Service-Info

14. juni 2007

GILERA SMT/RCR **30 km/t.**

3 gear.

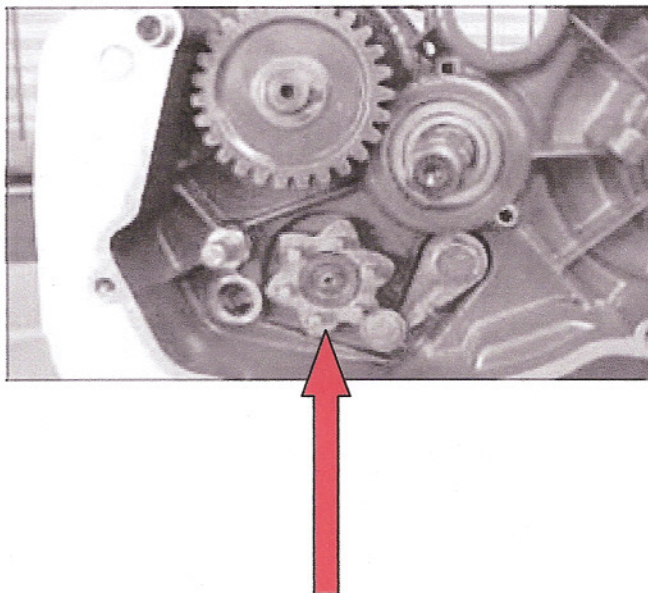
Den nye sending af 2007 model SMT og RCR er alle ændret fra 4 gear til 3 gear.

Dette er gældende fra stelnummer:

RCR: ZAPG11F1A-----

SMT: ZAPG12F1A-----

Hvis køretøjet anvendes til motocross eller kørsel på bane kan alle 3 gears modeller ændres til 6 gear ved at udskifte stjerneformet skive på skiftetrommel. Se billede. Varenummer 847038. Koblingsdæksel, kobling og gearskifteaksel afmonteres for at udskifte denne skive
